# *Rapport d'analyse environnementale*

**Prolongement du quai de Tadoussac**

**Dossier 3211-04-28**

**Le 12 juin 2001**

Figure 3 : Coupe type au contrefort

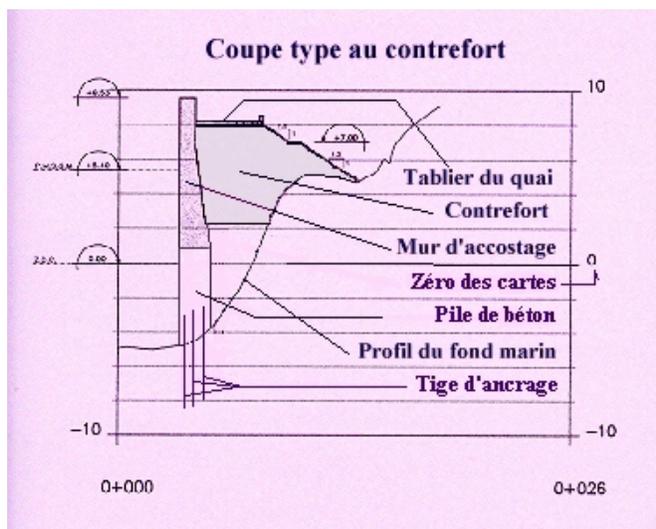
Le forage des trous d'ancrages pour tout le projet, étant de faible diamètre, génère des niveaux de bruit beaucoup plus faible dans les fréquences néfastes pour les mammifères marins. De plus, il est prévu que les réceptacles des fiches d'ancrages latéraux des contreforts du quai soient forés hors de l'eau pendant les marées basses.

Condition 2 : Que la Société des traversiers du Québec procède au forage des trous des fiches d'ancrages latéraux des contreforts du quai durant la période de la journée où le niveau des marées permet d'effectuer les travaux hors de l'eau ;
